E.prol DVA - 2015 - 0021068 del 11/08/2015

Osservazioni ai sensi del d.lgs. 152/2006 e s.m.i. circa il rischio connesso all'Impianto Pilota Geotermico "Serrara Fontana" (Codice Procedura Ministero dello Sviluppo Economico: ID_VIP 3033).

Progetto per la realizzazione di un Impianto Pilota Geotermico "Serrara Fontana". Pareri e indirizzi

Osservazioni circa la sicurezza ambientale e i rischi per i cittadini in relazione all'IMPIANTO PILOTA GEOTERMICO "SERRARA FONTANA" - ISCHIA (NA) progettato da IschiaGeoTermia S.r.l.

Figura 1: tratta dallo studio di impatto ambientale della centrale di Serrara Fontana con l'aggiunta dei pozzi.

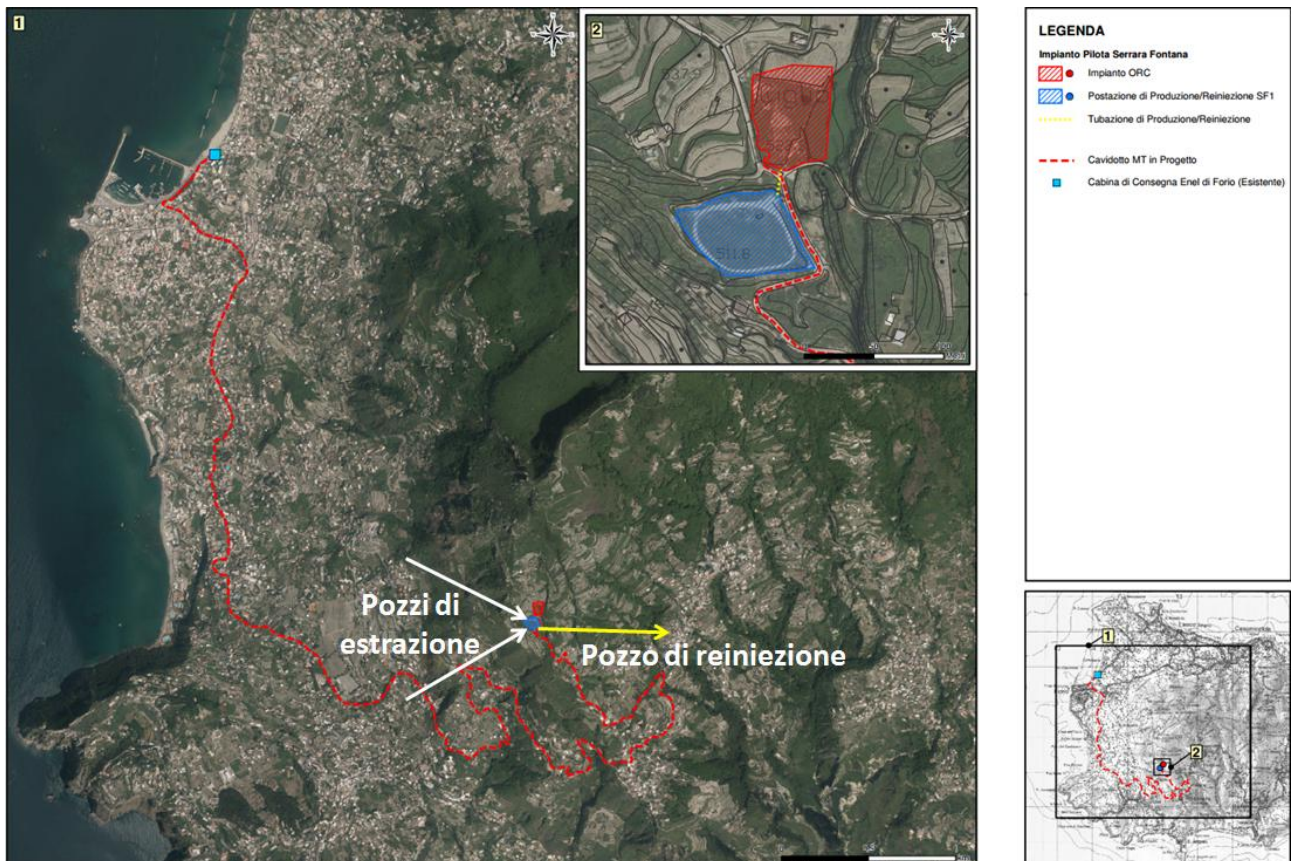
La società Ischiageotermia S.r.l. ha presentato un progetto di centrale geotermoelettrica che dovrebbe essere realizzato nel Comune di Serrara Fontana che prevede due pozzi devianti verso ovest per l'estrazione dei fluidi geotermici ed un pozzo deviato verso est per la reiniezione dei fluidi (figure 1 e 2).

Figura 7: tratta dallo studio di impatto ambientale della centrale di Serrara Fontana e modificata

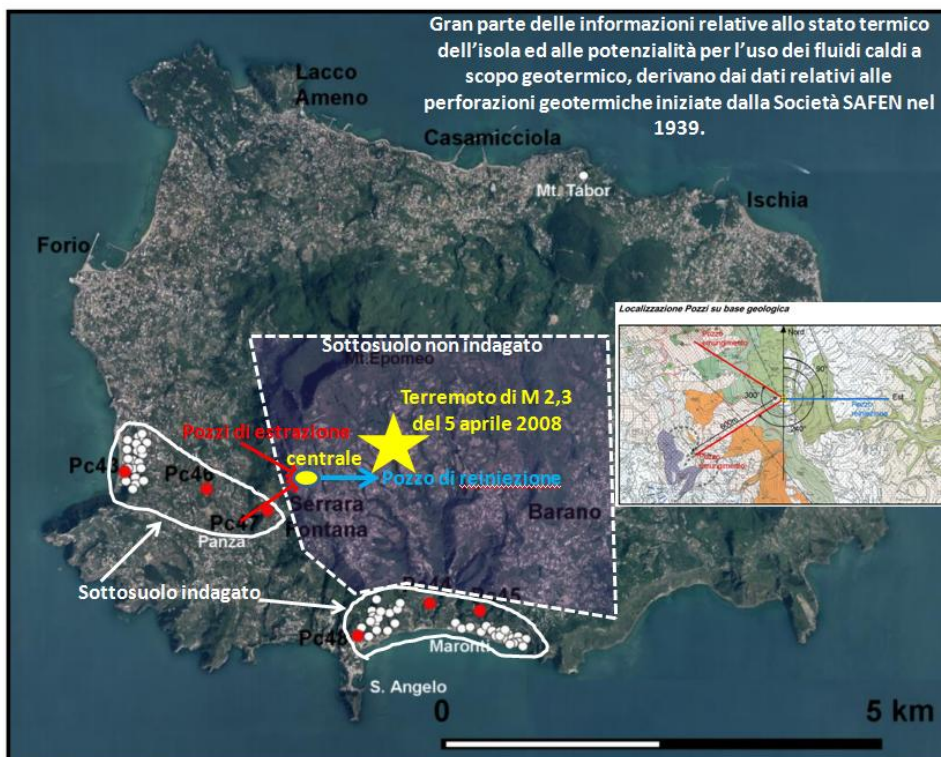
Si vede chiaramente che il fondo del pozzo di reiniezione si ubicherà a poche centinaia di metri di distanza dalla struttura sismo genetica che ha causato il terremoto di magnitudo 2,3 del 5 aprile 2008 (Marturano & Cubellis).

La figura 11 evidenzia, su una immagine tratta dallo studio di impatto ambientale della centrale, gli elementi più significativi appena discussi in relazione alle figure 7, 8, 9 e 10.

Figura 8

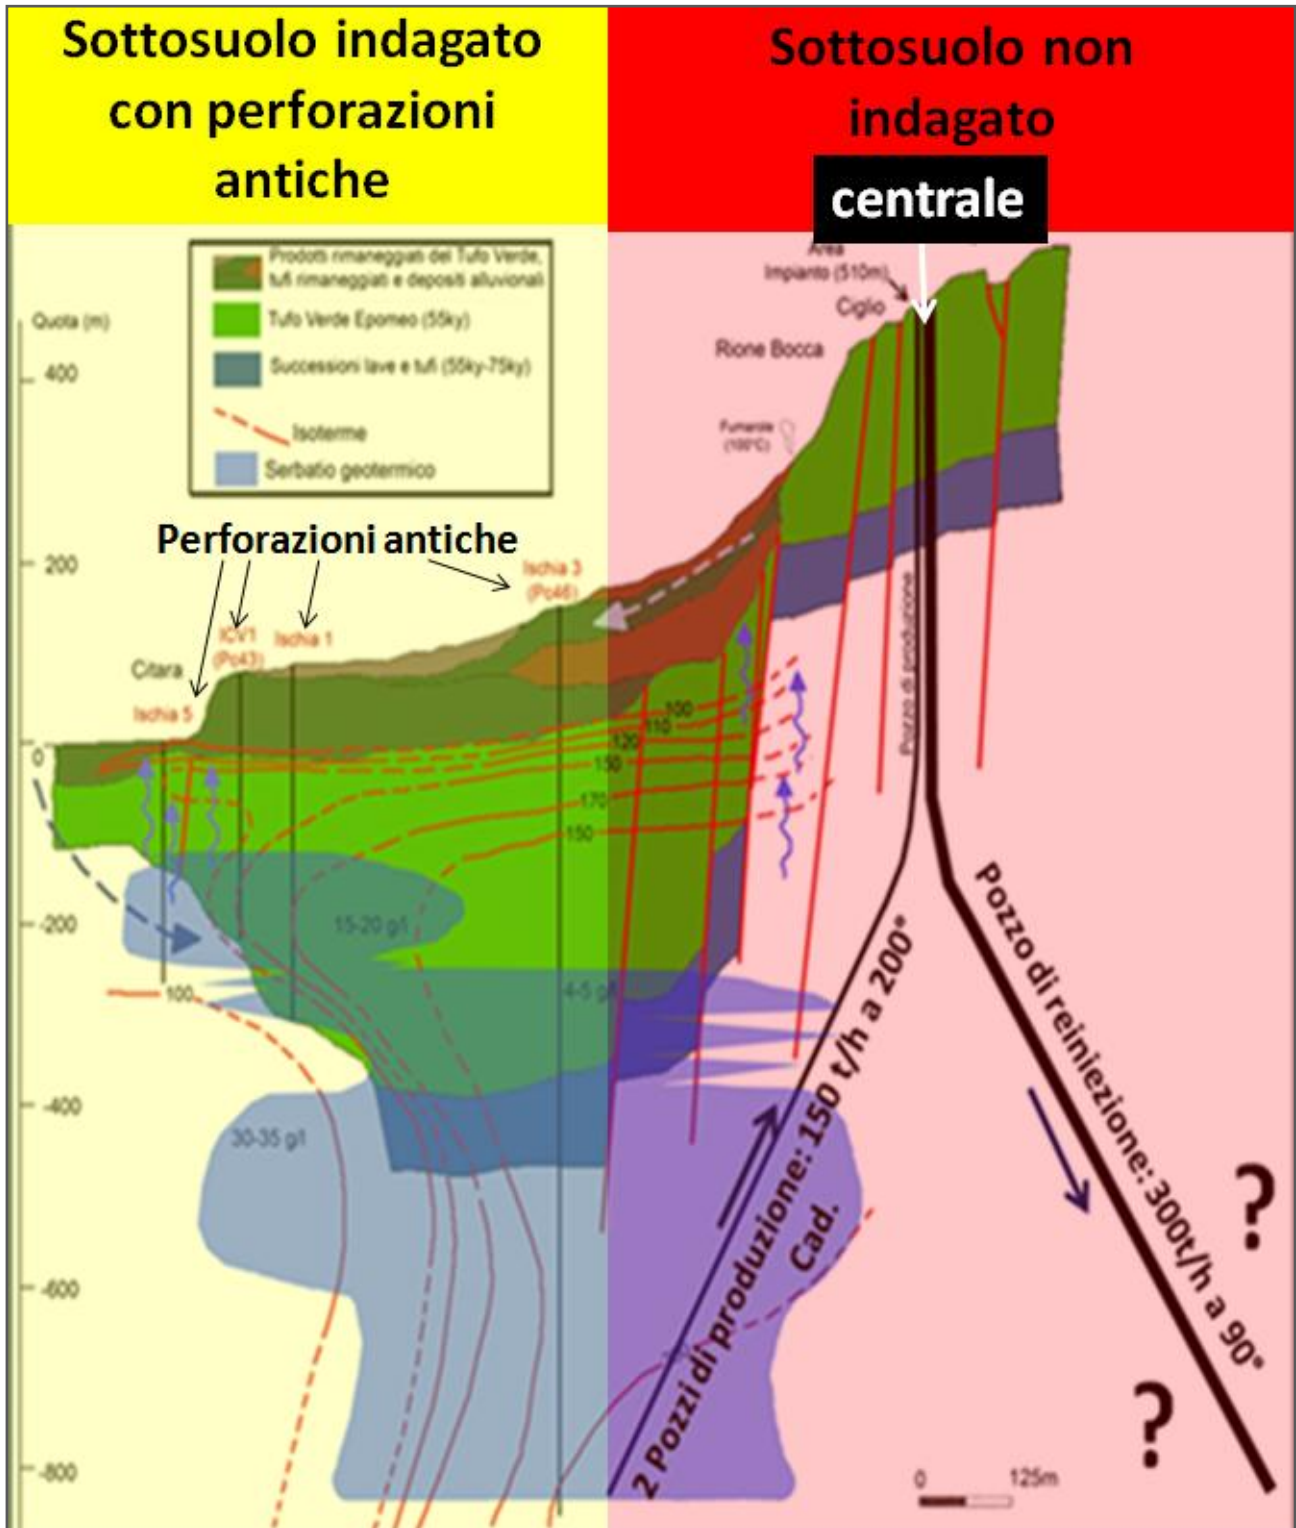
La figura 8, tratta dallo studio di impatto ambientale della centrale, è stata modificata aggiungendo il pozzo di reiniezione verso est, le portate dei fluidi e distinguendo con il giallo trasparente la parte di sottosuolo parzialmente indagato con perforazioni profonde antiche e con il rosso trasparente il sottosuolo non indagato nel quale avverrà la reiniezione di fluidi.

E' evidente che proprio l'operazione che può indurre sismicità è progettata "al buio" nel senso che non si conosce niente del sottosuolo e del suo comportamento qualora sarà interessato dalla reiniezione di fluidi.

E' evidente che la mancanza di conoscenza del sottosuolo che sarà maggiormente sollecitato dal funzionamento della centrale costituisce una grave carenza specialmente per il fatto che la reiniezione avverrà nei pressi di una struttura sismogenetica che il 5 aprile 2008 ha originato un evento che ha causato effetti locali del V grado MCS in gran parte dell'abitato di Forio pur avendo avuto una magnitudo di 2,3 inferiore a quella massima prevista da OV-INGV.

Fig. 4. Mappa delle isosiste del terremoto del 28 luglio 1883. L'area di massima intensità è del X grado MCS (Cubellis & Luongo, 1998).

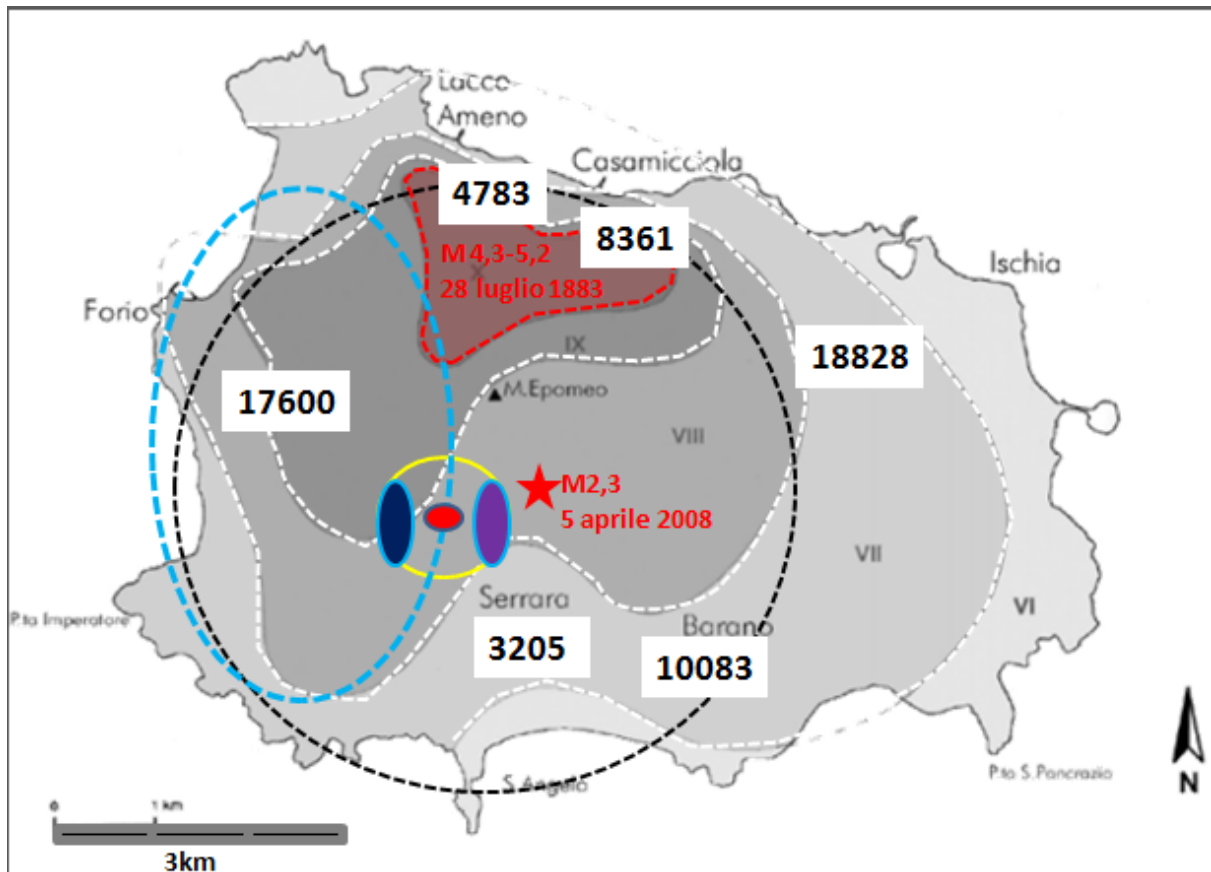
Come si vede nell'ambito di 2,5 km circa dalla zona di reiniezione (indicata in figura con il cerchio rosso e bordo blu) vi sono più di 30.000 abitanti, senza contare i turisti, e le faglie sismogenetiche che hanno causato il disastroso evento del 1883.

Non sembra proprio un'area ideale per ubicare una centrale geotermoelettrica con reiniezione dei fluidi in un sottosuolo, al di sotto del M. Epomeo, mai raggiunto con pozzi profondi e perfettamente sconosciuto per l'assetto strutturale, idrogeologico geotermico e sismico tridimensionale.
